Wasserstraßen

1. Rhein: W 27 Abladeverbesserung und Sohlenstabilisierung am Rhein zwischen Duisburg und Stürzelberg

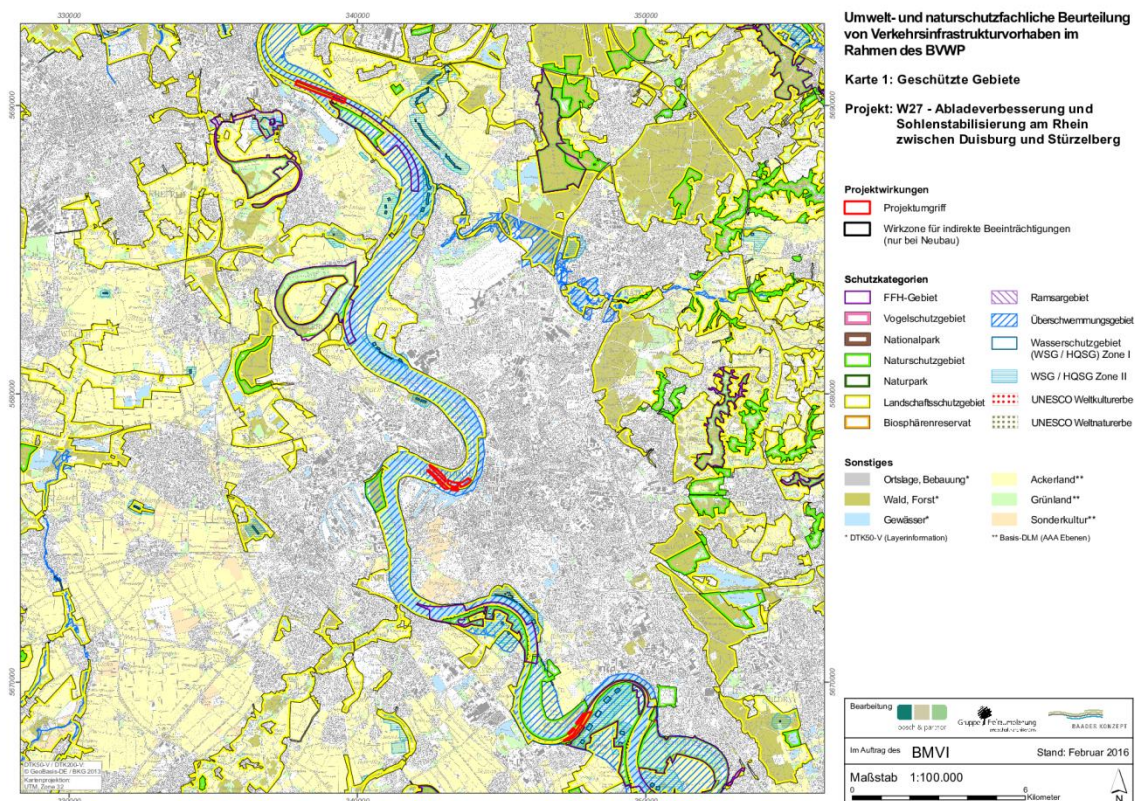
Laut Projektdossier soll eine Vergrößerung der Fahrrinntiefe (Fahrrinnenbreite 150 m) zwischen Duisburg und Neuss auf 2,80 m unter GIW und zwischen Neuss und Stürzelberg auf 2,70 m unter GIW erfolgen.

Derzeit ist die Fahrrinntiefe zwischen Duisburg und Krefeld 2,80 m unter GIW und zwischen Krefeld und Köln 2,50 m unter GIW. Durch die gewählte Ausbauvariante soll die Befahrbarkeit auf eine Fahrrinntiefe von 2,80 m unter GIW zwischen Duisburg und Neuss und auf eine Fahrrinntiefe von 2,70 m unter GIW zwischen Neuss und Stürzelberg qualitativ verbessert werden.

Aus der Bewertung der Umweltauswirkungen ergeben sich weitere Hinweise auf die geplanten Maßnahmen. Es ist die Rede von Uferrückverlegungen in den Bereichen Düsseldorf und Stürzelberg. Außerdem werden Baggerflächen in den Bereichen Krefeld und Stürzelberg erwähnt.

Weitere Informationen zur Art der geplanten Maßnahmen liegen nicht vor.

Maßnahmenabschnitt Krefeld

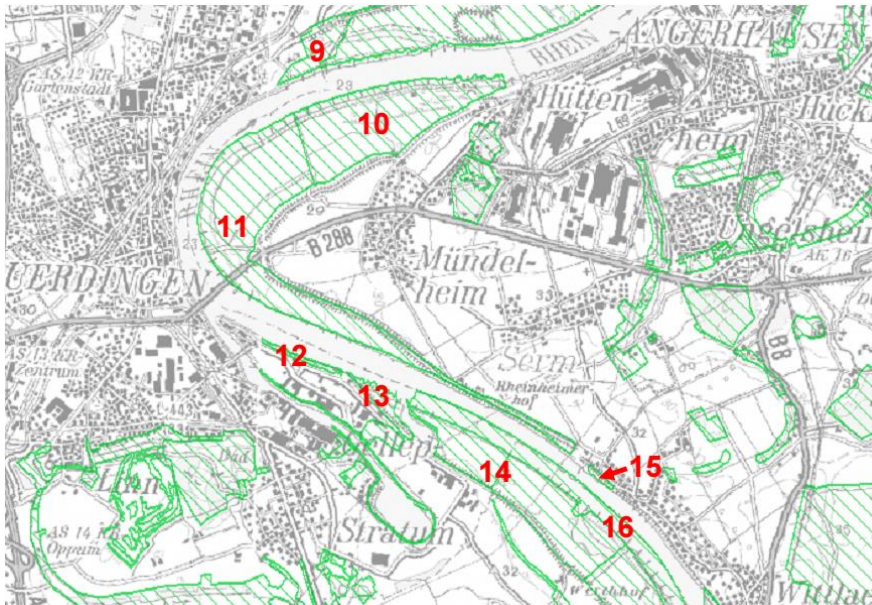
Bei Krefeld sollen Baggerarbeiten stattfinden, scheinbar aber nur am linken Ufer. Hier wird die mögliche Beeinträchtigung des angrenzenden NSG „Die Spey“ nicht erwähnt.

Insgesamt ist in diesem Bereich ein erhebliches Konfliktpotential gegeben. Entscheidend ist, was hier konkret geplant ist.

Maßnahmenabschnitt „Rheinknie Düsseldorf“

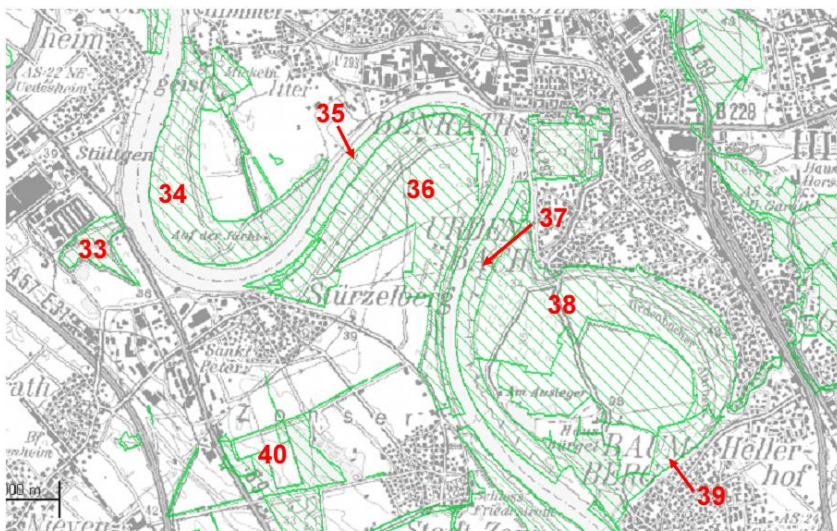
Im Abschnitt vor dem Rheinknie in Düsseldorf sind auf der rechten Seite hochwertige Kiesufer und strukturreiche Buhnenfelder mit Kiesufern betroffen. Diese sind gerade im Ballungsraum im Sinne eines ökologischen Korridors besonders bedeutsam.

Ohne genaue Kenntnis der geplanten Maßnahmen ist eine Beurteilung der Auswirkungen hier kaum möglich. Entscheidend ist, was konkret geplant ist
